B767 (JA8986) 航空重大インシデント調査報告書の問題点

AI2009 4 株式会社日本航空インターナショナル所属 JA8986

重大インシデント発生は平成 17 年 6 月 15 日 [報告書発表は平成 21 年 5 月 29 日]

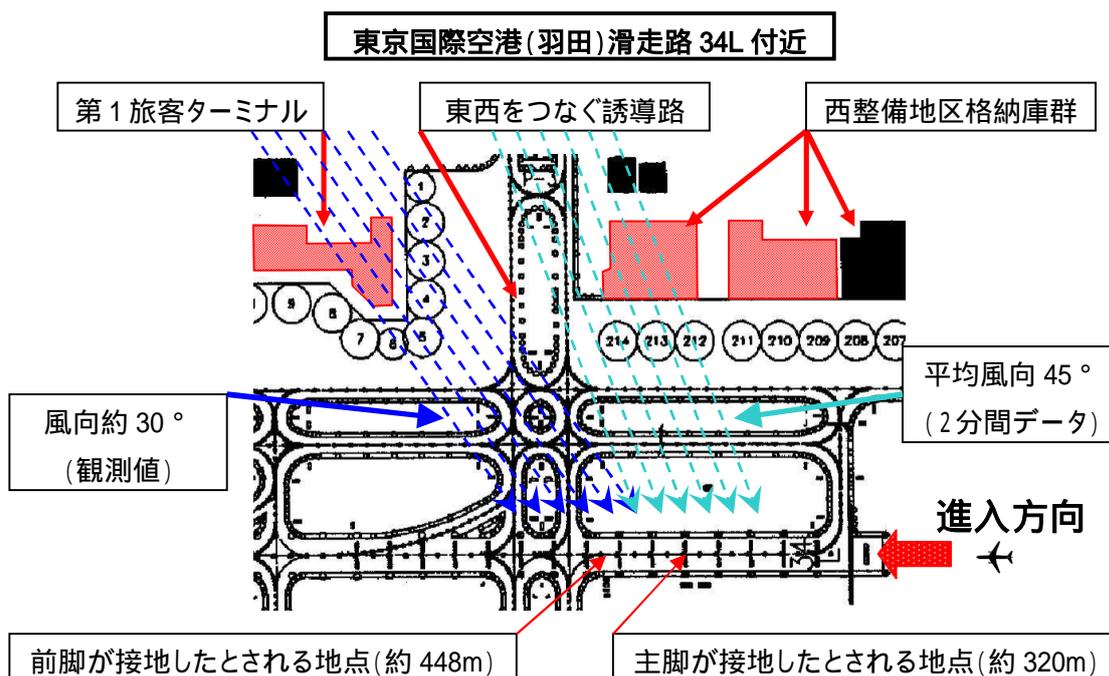
上図は東京国際空港滑走路 34L 付近の図に、「[3. 地上付近の横風成分の解析値と実際の気象観測値との大きな違い](#)」であげている実際に観測された当時の風向風速(観測値と2分間データ)を重ね合わせた図です。この場所には障害物の無い東西をつなぐ誘導路を南北に挟むように、第1旅客ターミナルと西整備地区格納庫群が比較的滑走路の近くにあります。これらの建物に風が当たると、川の中にある石が渦を作るように空気の渦が風下に流れるため、接地地点付近では縦方向と横方向の渦が複雑に機体に作用します。カヤックで溪流を下るのに似ており、このような東京国際空港特有の乱気流はこの空港を飛行している乗員からも多く報告がありますが、報告書の調査では科学的な気象(乱気流)に関する調査は行われていません。

この報告書では乱気流の影響については関係者からの口述のみを根拠としています。しかし、これらの口述内容が気象の関与の度合いを判断する根拠とはなりえず、科学的とは到底いえません。この乱気流が機体の動きに影響を与えたことも考えられるので科学的かつ客観的な調査が望まれるところです。

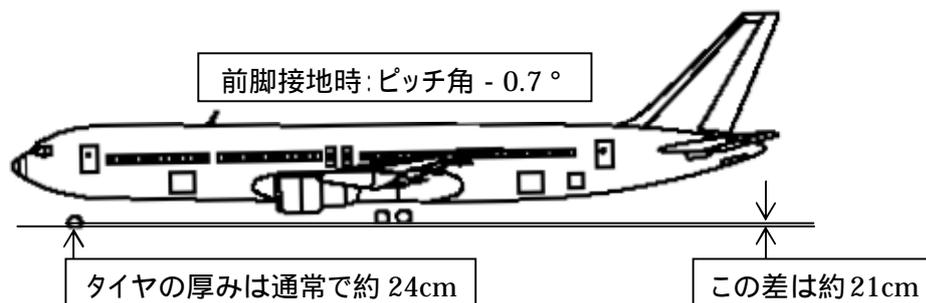
767 - 300 型機 の主脚から前脚までの距離は約 22m で、平面での静止状態でピッチ角は通常 0° で上の図 のようになります。公示されている滑走路 34L の勾配(傾斜)は接地帯付近で約 -0.15° です。前脚が接地した時のピッチ角は -0.7° で、その傾斜を加味し約 -0.55° 分として計算すると前脚が接地した時の機体は図 のように約 21cm 前方が低い状態です。

「3. 主脚・前脚ストラットの伸縮の影響の取り扱いの矛盾」でも述べているとおり主脚ストラットで約57cm、前脚ストラットでは約38cmの伸縮があります。また、前脚タイヤの厚さは通常の状態では約24cmです。

報告書では「最大垂直加速度が記録された時刻と、CVRに破壊音が記録された時刻が一致していることから、この時に前脚のホイール及びタイヤは2本ともほぼ同時に破壊に至ったものと推定される。」としていることから、前脚接地時にはホイールは直に滑走路面に接する状態にあり、前方は少なくとも24cm下がった状態にあったと推定されます。図と図から、前脚接地時の姿勢では主脚ストラットは静止状態よりも3cm沈んだ状態(重量がかかった状態)であるはずで、前方が僅か21cm低い状態であることを以って「主脚に機体の重量が完全にかかる前に前脚が接地して、前脚に過大な荷重がかかった」とは言いきれません。すると、何らかの原因でタイヤの圧力が下がっていた、またはホイールの強度が下がっていた可能性も考えられます。

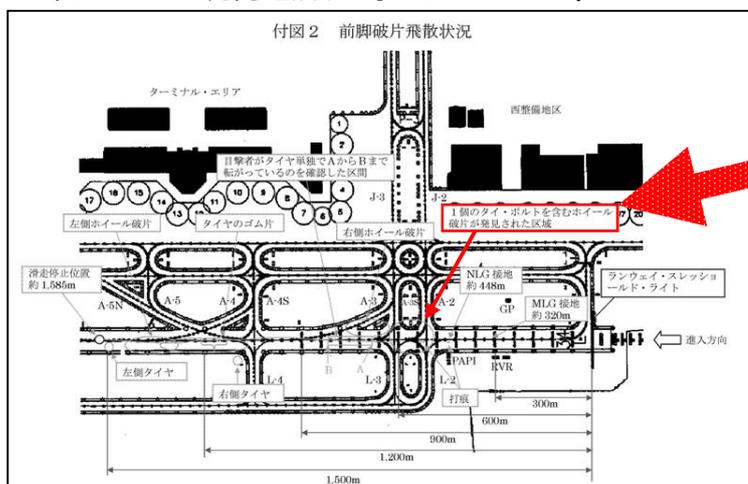
報告書には前ページのように前脚ホイールの写真が添付され、ボルトが引きちぎられた箇所が示されています。しかしながら、意図的に当該箇所を見にくい位置から撮影したホイールの写真を掲載すること自体が考えられないことです。

あらゆる可能性を調査する観点から離陸中、離陸後の部品脱落の可能性を考慮し、新千歳空港での調査も実施されるべきですが、報告書「1.2.3 調査の実施時期」(P2)にそのような調査を実施した事実は記載されていません。また、「写真 5 破壊された前脚ホイール」(P42)には脱落したボルトの写真が掲載されていませんし、部品の回収状況についても報告書のどこにも記載がありません。

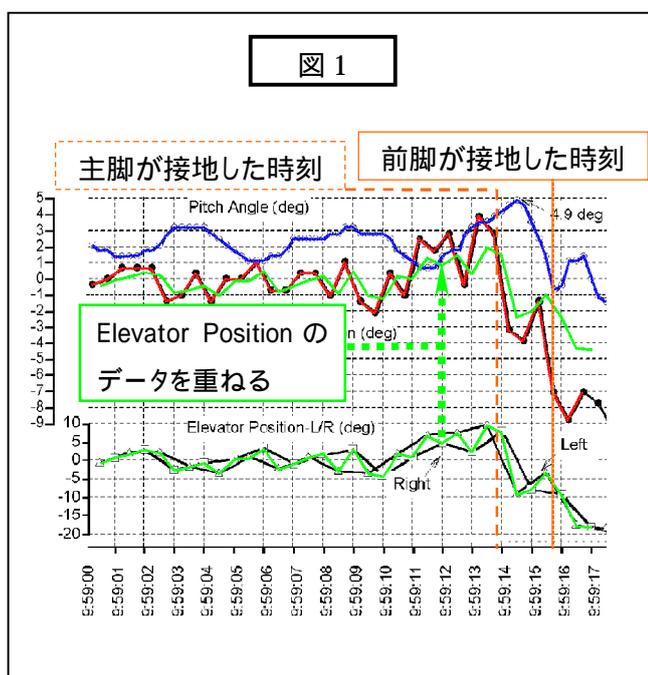
された地点が報告書の付図2「前脚破片飛散状況」(P32)(下図参照)に示されていますが、残りの2本については発見地点すら示されていません。

脱落したタイ・ボルトの発見場所の記述は、ここに1本のボルトについてのみありますが、他の2本については記載がありません

また、そのボルトがどのような破断面で、どのように破壊されたのか当然記述があるべきと考えられますが報告書には見当たりません。

図 2 - 1 はその遅れを考慮し、CCP を時間軸に対して 1 秒進め、Elevator Position は時間軸に対して 0.75 秒進ませたものです。(ピッチ角は時間軸に対して固定しています。)

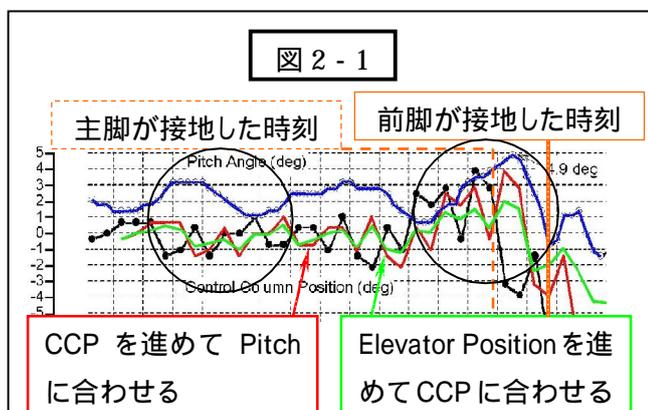
Elevator は左右同じ動きをするのが通常ですが、DFDR では左右交互に 1 秒単位でデータを取っています。参考の為に左右の Elevator Position のデータを 0.5 秒単位で繋げて、緑線でピッチ角と CCP のグラフに重ねると図 1 のようになります。赤線は CCP、緑線は Elevator Position、青線はピッチ角を表します。

報告書の記述ではピッチ角は操縦桿の動きに対し 1 秒遅れて変化していると分析されています。さらに図 1 からは Elevator が操縦桿の動きに対して 0.25 秒遅れて変化していると見ることができます。

図 2 - 1 の左の円で表す部分に注目し拡大したものが図 2 - 2 です。すると、明らかに赤矢印の CCP の変化に対する青矢印のピッチ角の変化が遅れています。

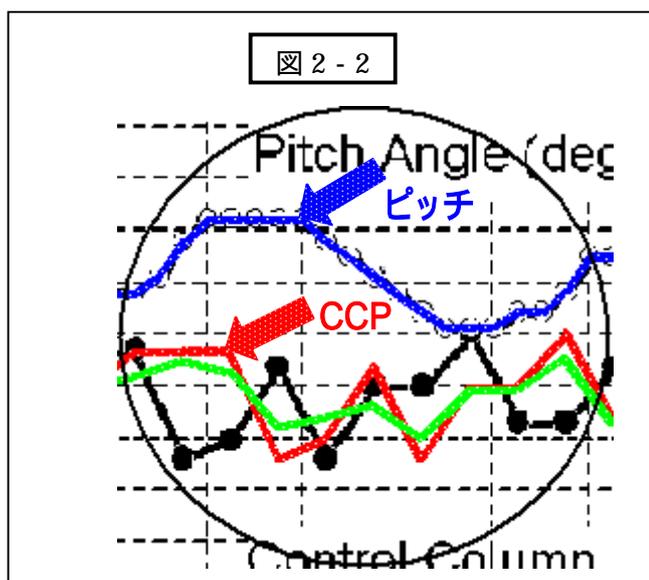
赤矢印と、青矢印の時間差はさらに 0.75 秒程遅れていて、つまりピッチ角は操縦桿の動きに対し 1.75 秒遅れて変化していることがわかります。

次に、図 2 - 1 の右の円で表す部分を見てみます。拡大した図 2 - 3 の赤矢印の CCP の位置は明らかに下方向を記録しており、緑色の実線の Elevator も概ね追従しています。しかしながら、青矢印のピッチ角は明らかに逆の変化をしています。

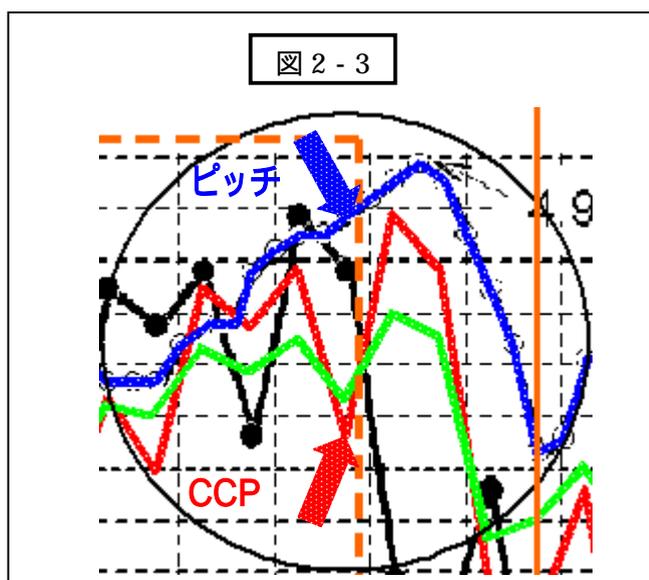
報告書での数字の羅列だけでは分かりにくいですが、こうしてグラフで比較してみると報告書の分析とは全く異なる部分があることが良く分かります。

しかしながら、図 3 - 1 の右の円の部分を拡大した図 3 - 3 の矢印をした箇所を見ると、ピッチ角が下がるのは操縦桿の動きよりも早くなってしまい連動しているとは言えません。

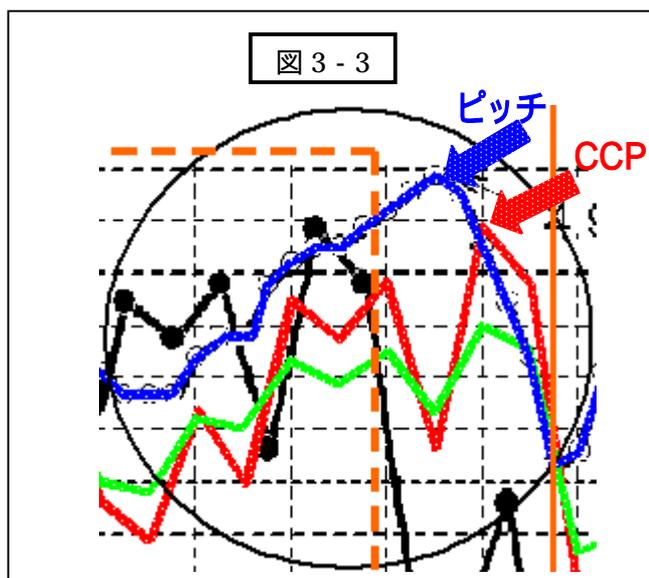
この報告書では進入から着陸までの操縦操作は文章によってのみ分析されており、明らかに整合しない箇所には言及していません。これでは十分な調査とは言えません。
